高阳县第一中学西校区建设项目 建设工程设计方案（局部调整）

关于《高阳县第一中学西校区建设项目》 局部调整的情况说明

02 总平面图调整前后对比

调整后食堂首层平面图 1:200

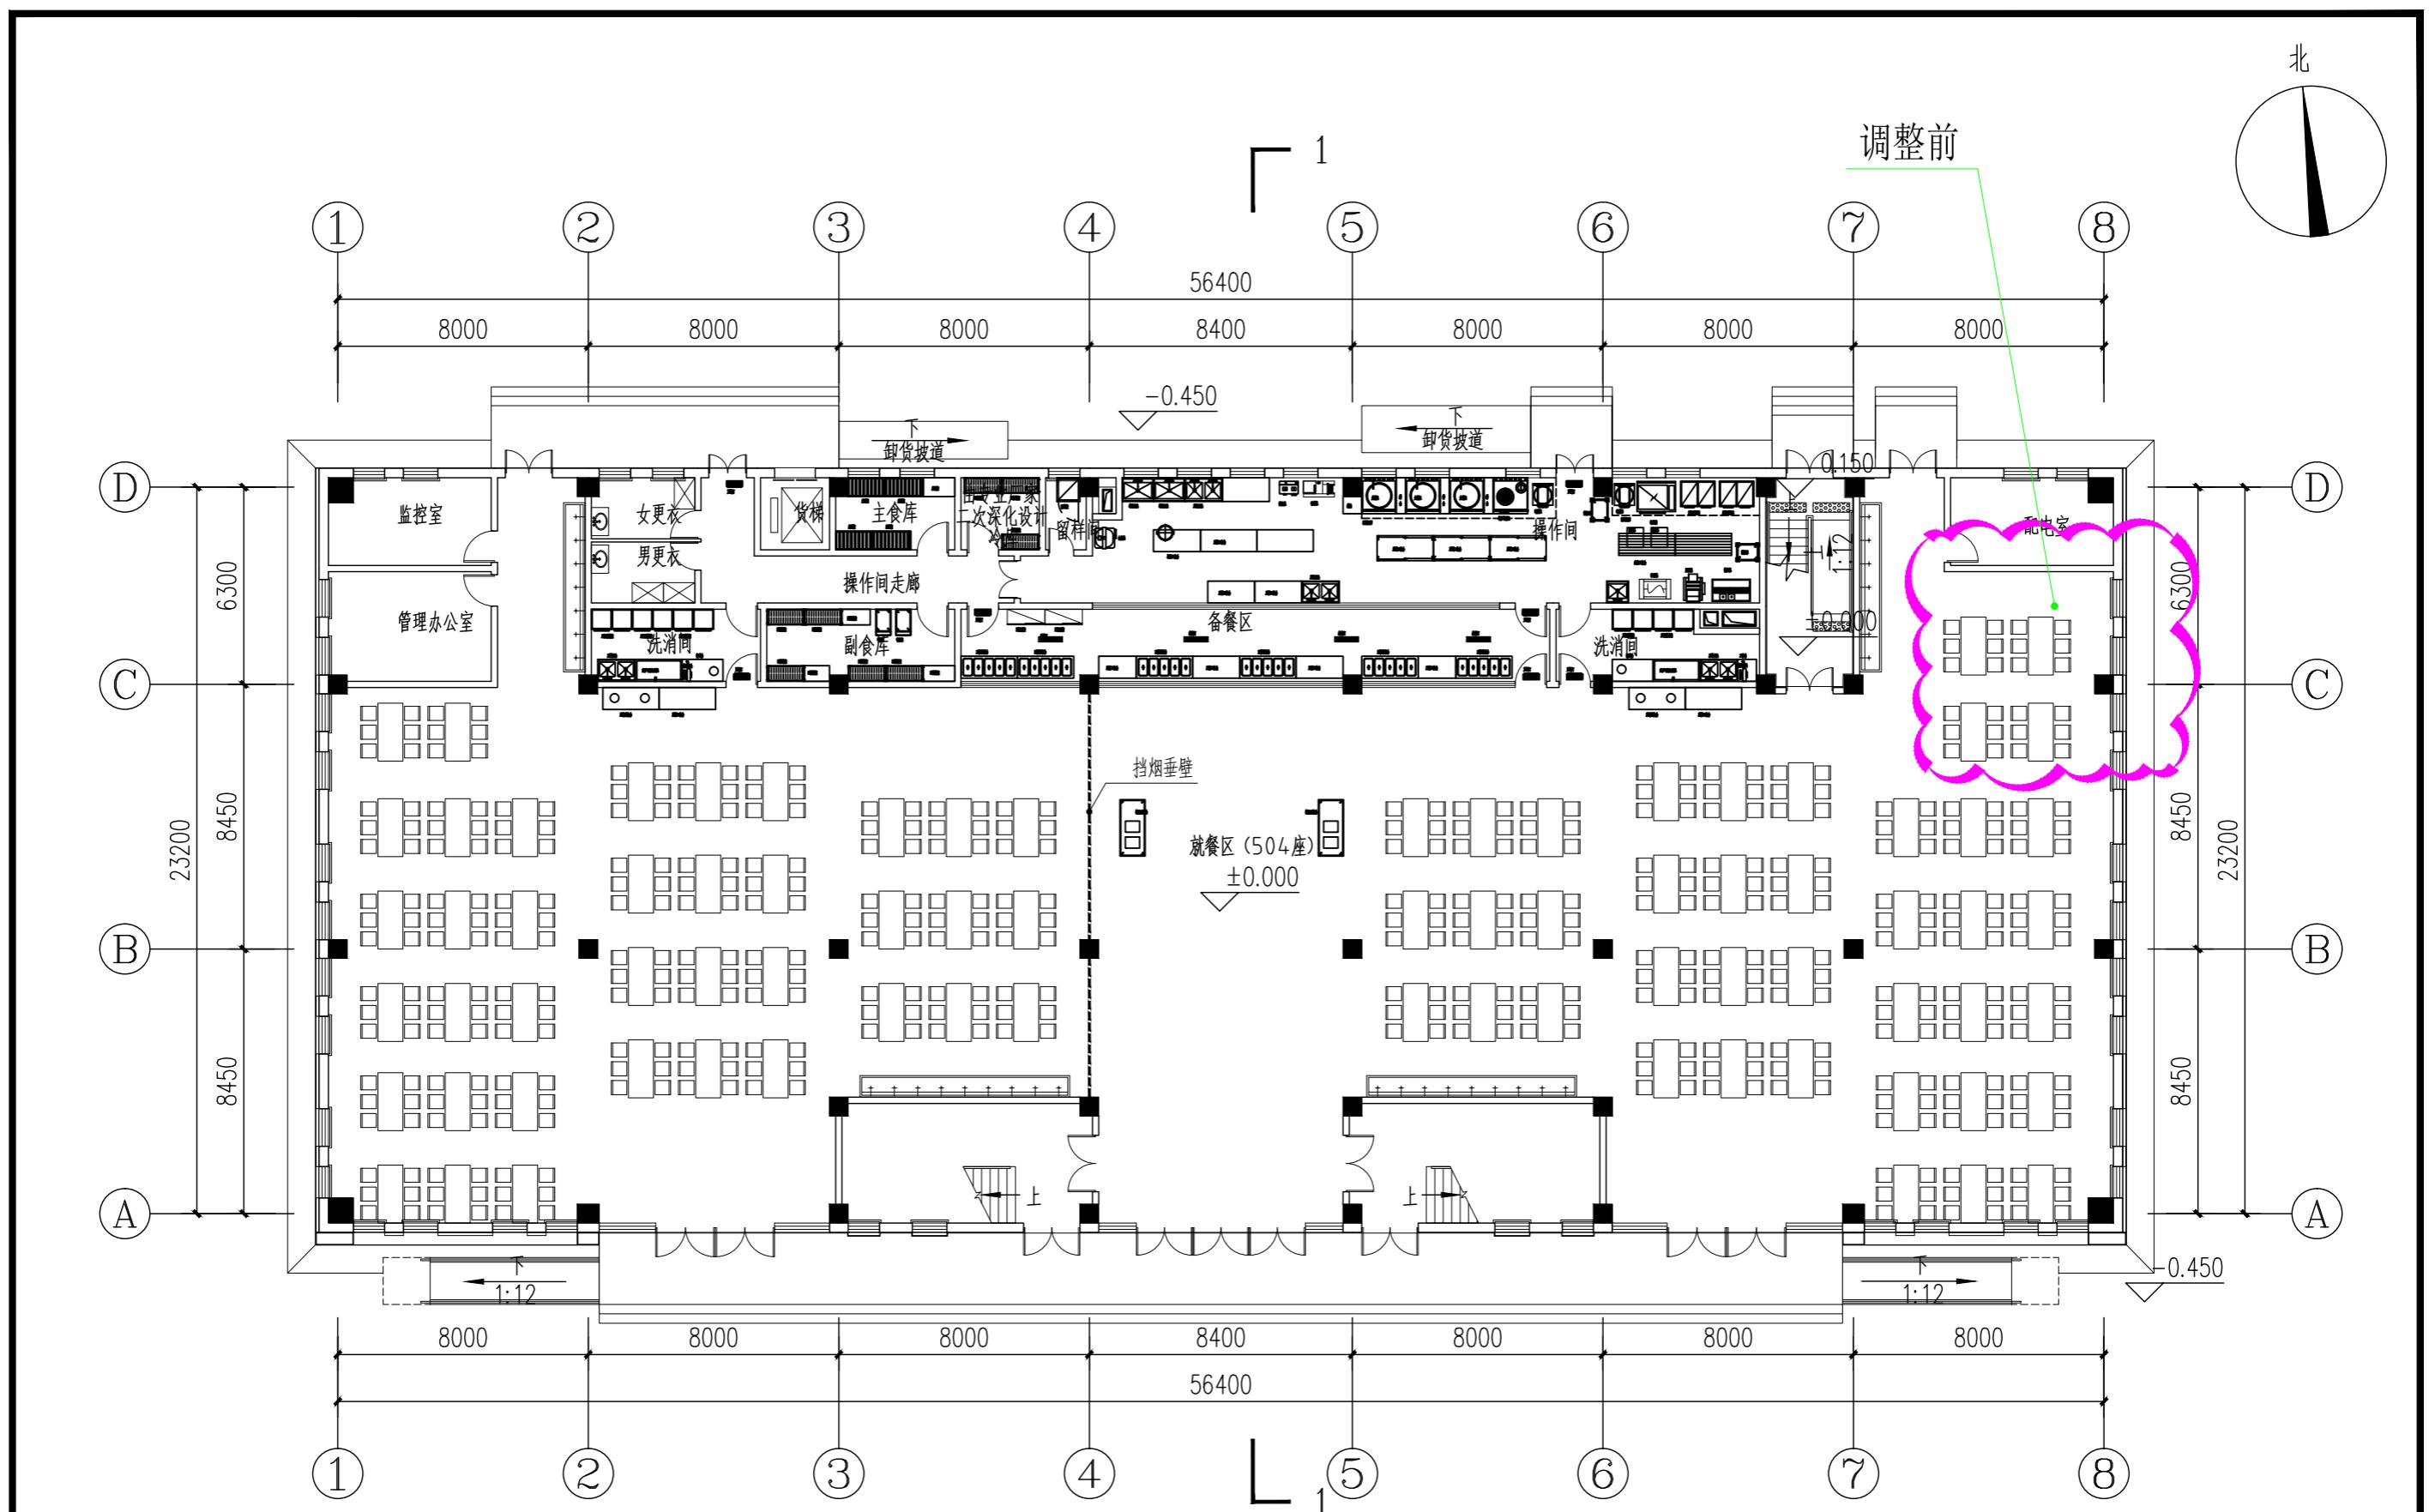
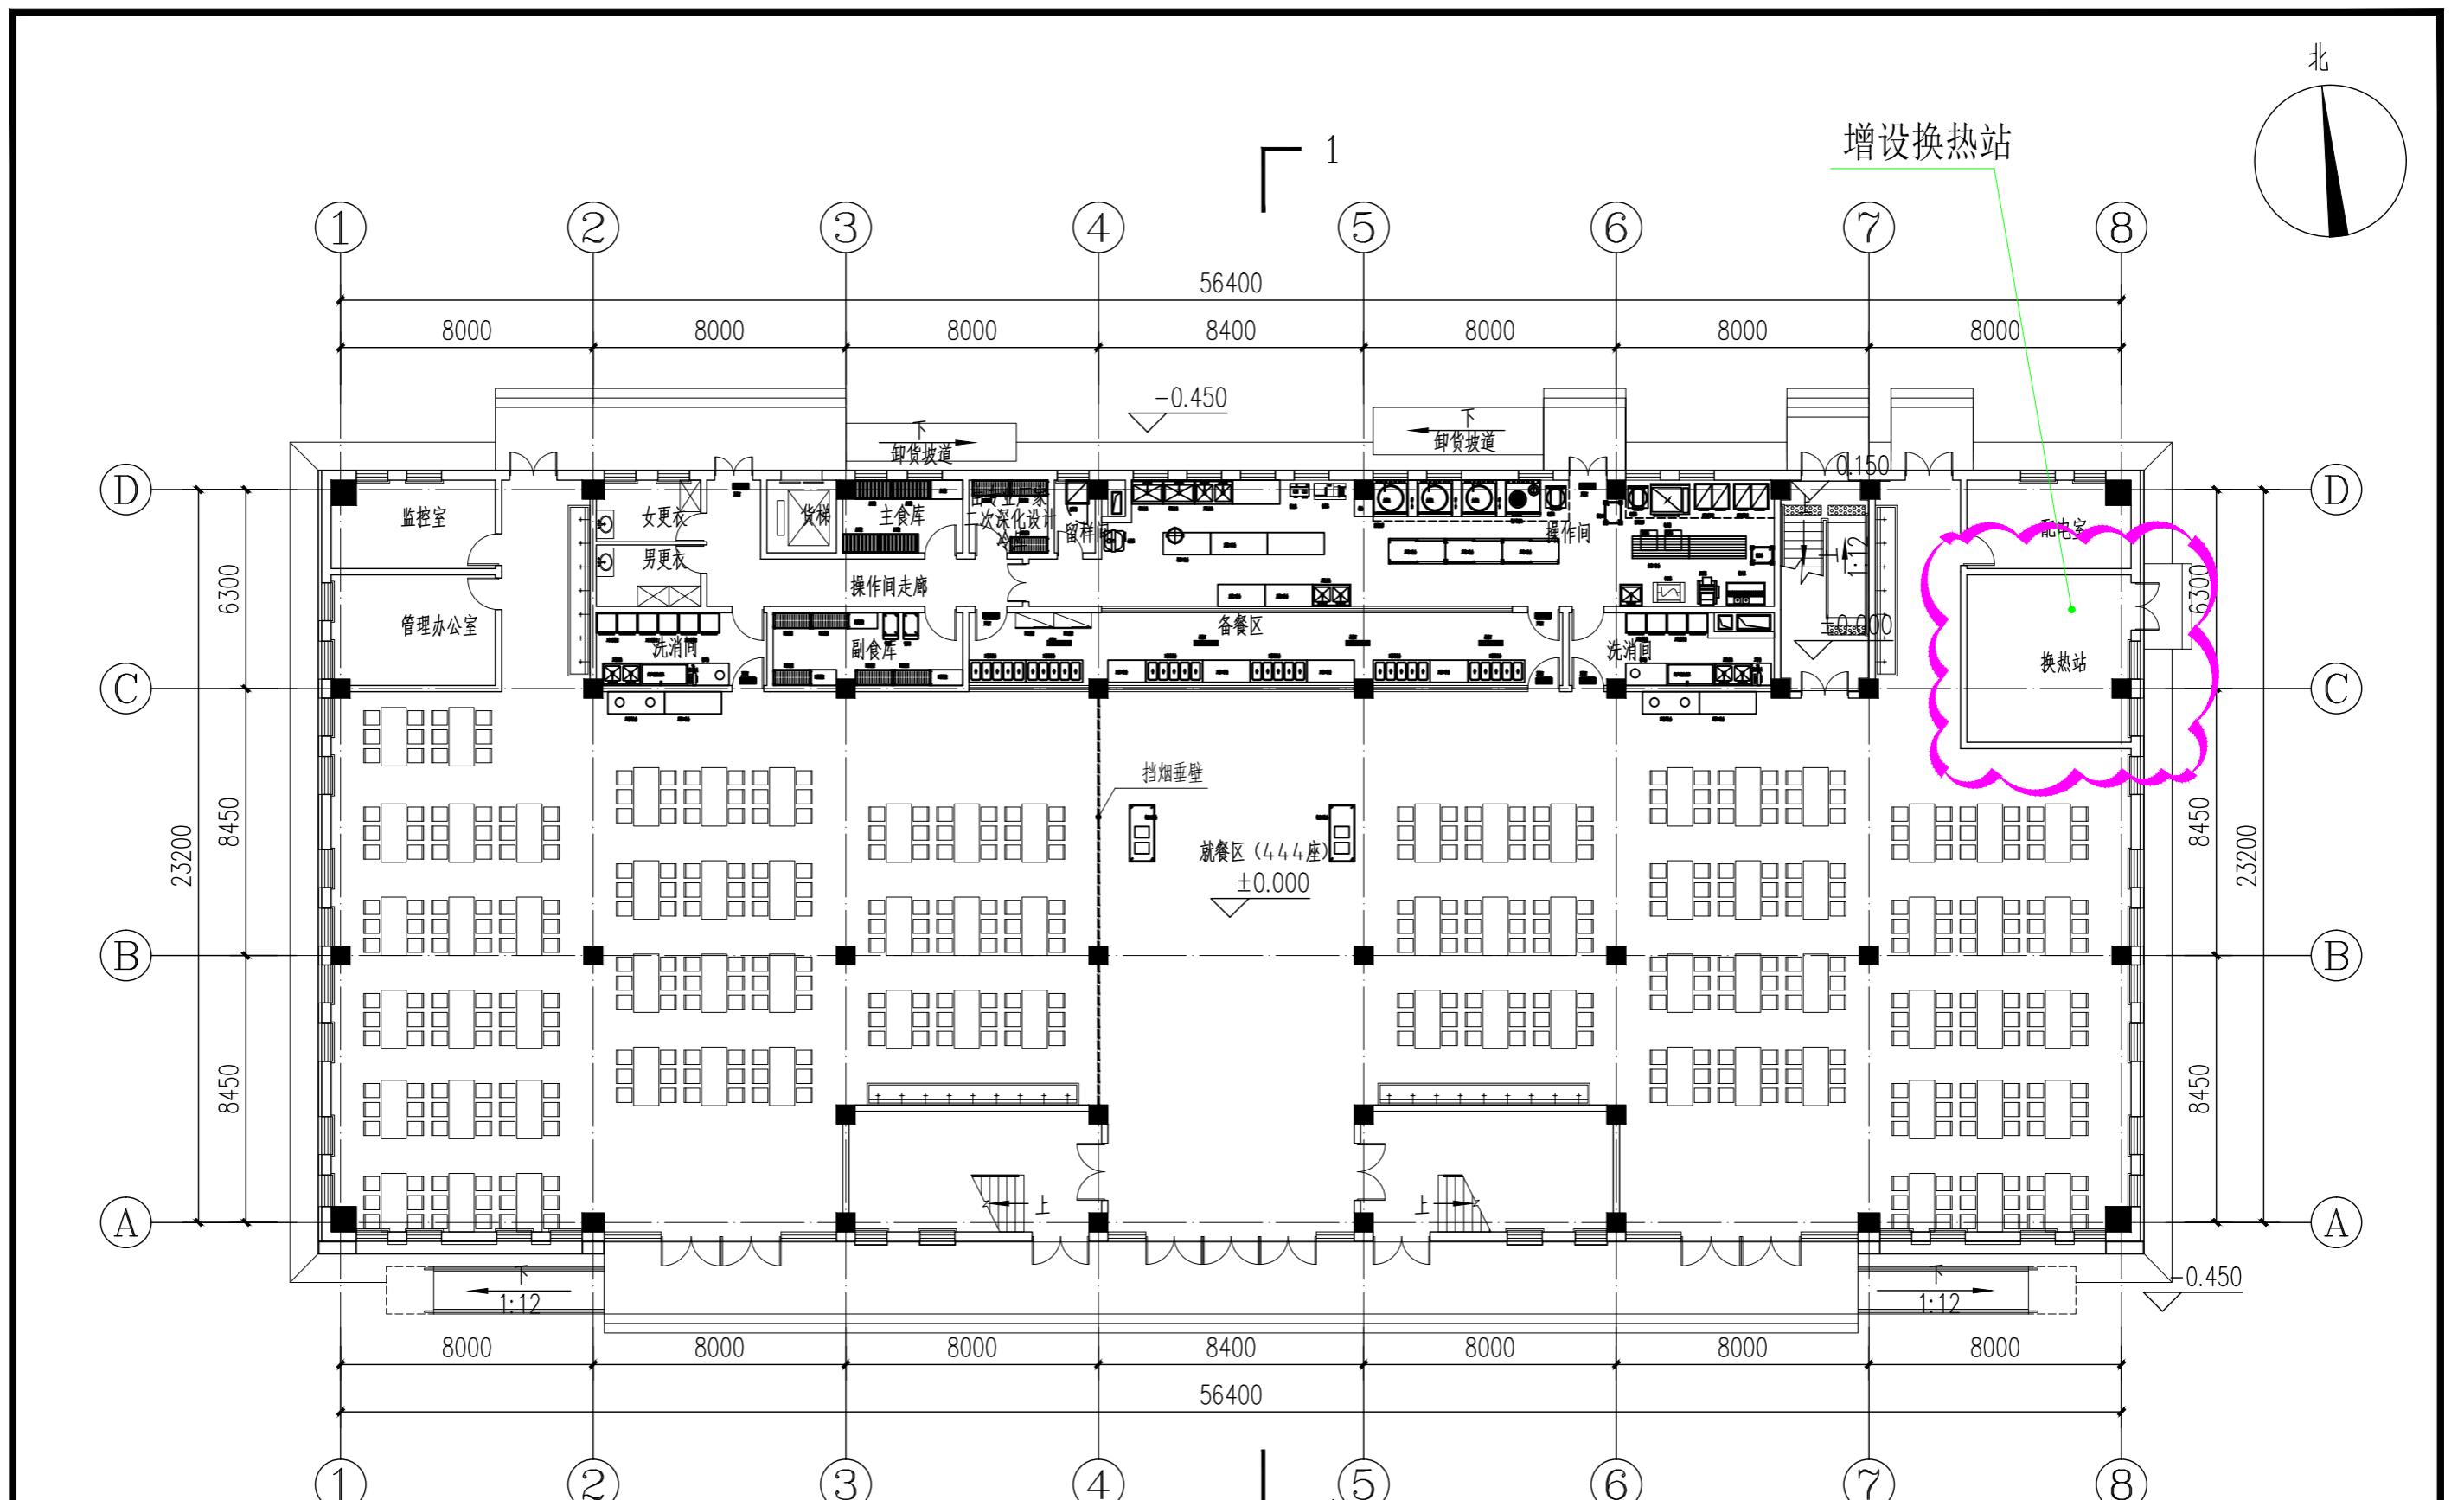
食堂内增设换热站：为优化校园能源系统，提高供热效率，减少后期使用费用较高等原因，拟在食堂首层的东北角增设一间换热站，用于校园供暖系统的热交换。

增设换热站原因：原方案供热方式为空气源热泵加风机盘管系统

取暖，因考虑到后期使用费用较高及维修维护等问题，校园最终确定在食堂首层东北角设置换热站，由北侧引进供暖管道，以满足新建建筑及原有相关建筑的供暖需求。

调整后地下设备用房平面图 1:200

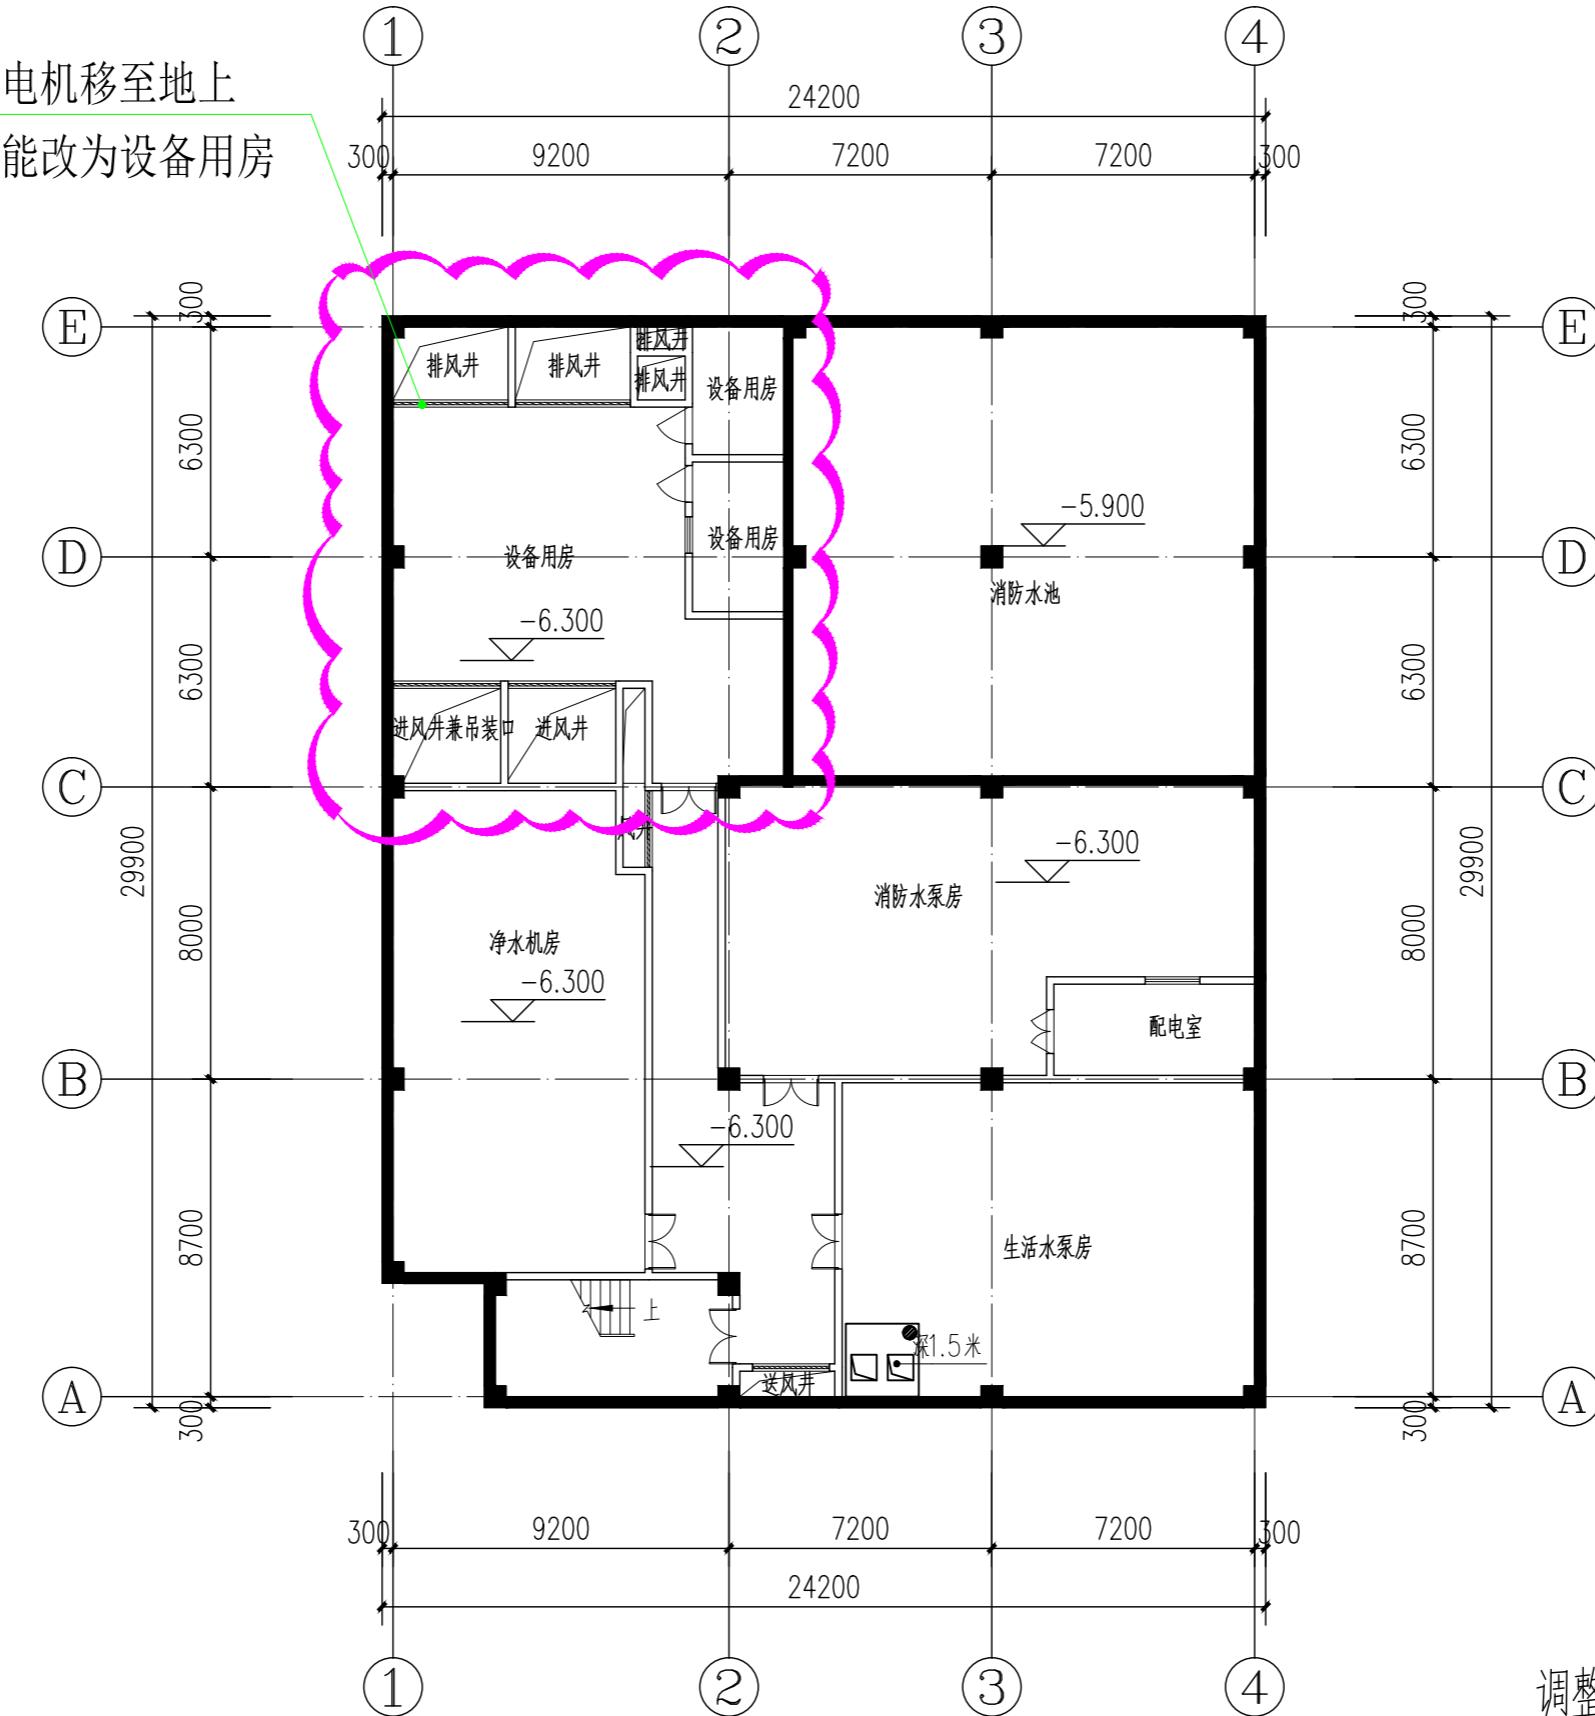
柴油发电机位置变更：原规划方案中，柴油发电机设置于地下设备用房。现拟将其调整至地上独立设置，位于校园西南侧，箱式变压器旁。

柴油发电机位置调整原因：地上设置更有利于柴油发电机的通风、散热和尾气排放，能极大降低因通风不畅可能引发的安全隐患；地上便于设备的日常巡检、维护保养及故障检修，能显著提高应急供电系统的可靠性和响应速度，保障学校重要负荷的持续电力供应。

柴油发电机移至地上
房间功能改为设备用房
